TRANS/WP.11/2005/3
6 juillet 2005

**ACCORD RELATIF AUX TRANSPORTS INTERNATIONAUX DE DENRÉES PÉRISSABLES
ET AUX ENGINS SPÉCIAUX À UTILISER POUR CES TRANSPORTS (ATP)**

Projets d'amendements à l'Annexe 1 de l'ATP

Modèle de plaque d'attestation :

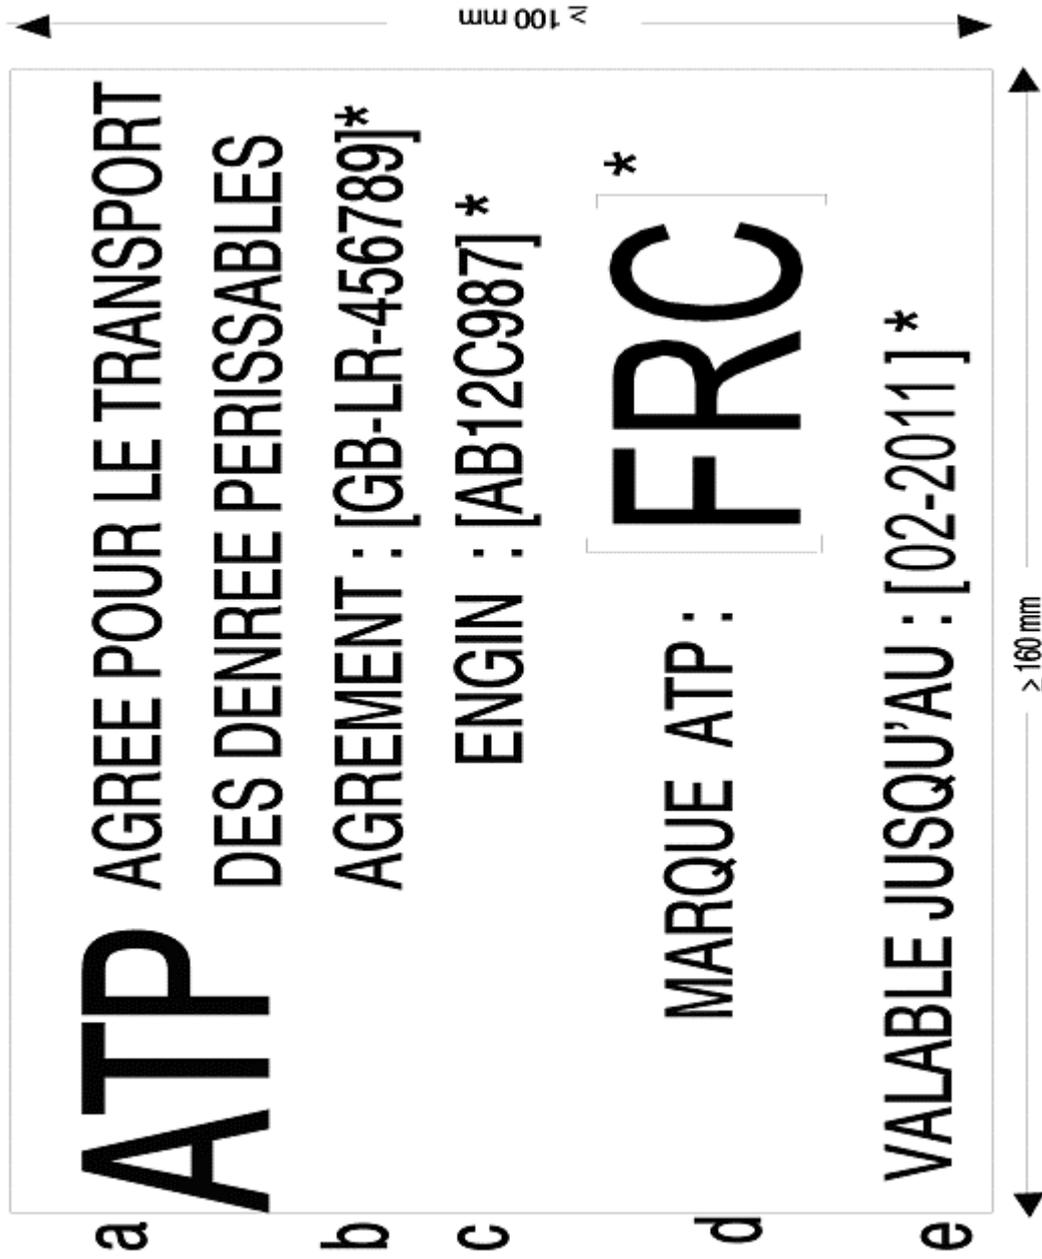
Remplacer avec ce qui suit :
